GEM/15/30806636/00/FR/000

Rapport du contrôle d'une installation alimentée en gaz naturel

Marc Degrez, Rue de l'Amérique 226, 6010 Couillet

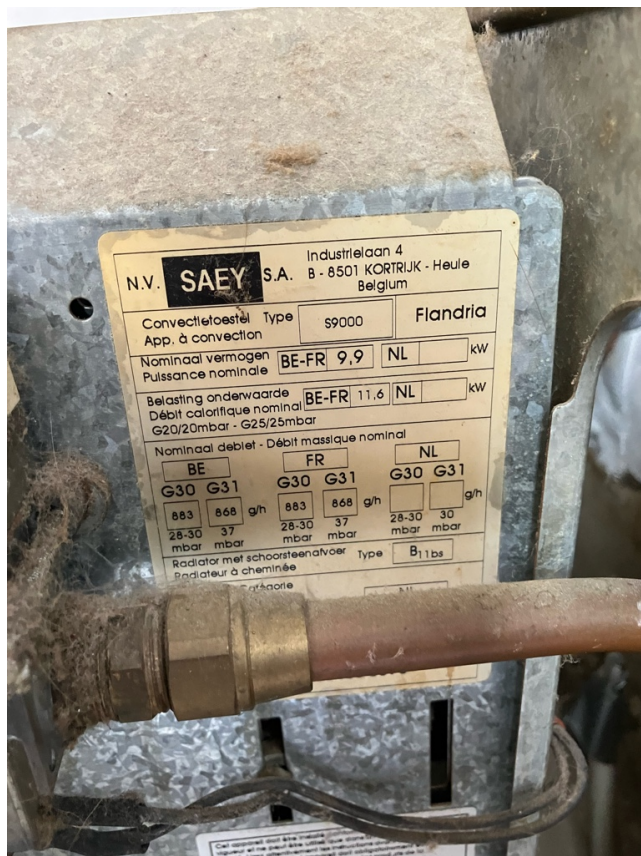
- Le contrôle d'étanchéité n'a pas donné satisfaction. La/Les fuite(s) a/ont été localisée(s). Une fuite présente sur le convecteur FLANDRIA sous réserve d'autres fuites
- Le contrôle d'étanchéité n'a pas donné satisfaction.
- (NBN D 51-003:2014 §4.4.1.1) La fixation d'autres tuyaux ou câbles aux tuyaux de gaz est interdite. Un câble électrique est fixé à l'installation
- NBN d51-003 - Une canalisation près de passage de voiture doit être protégé contre l'écrasement
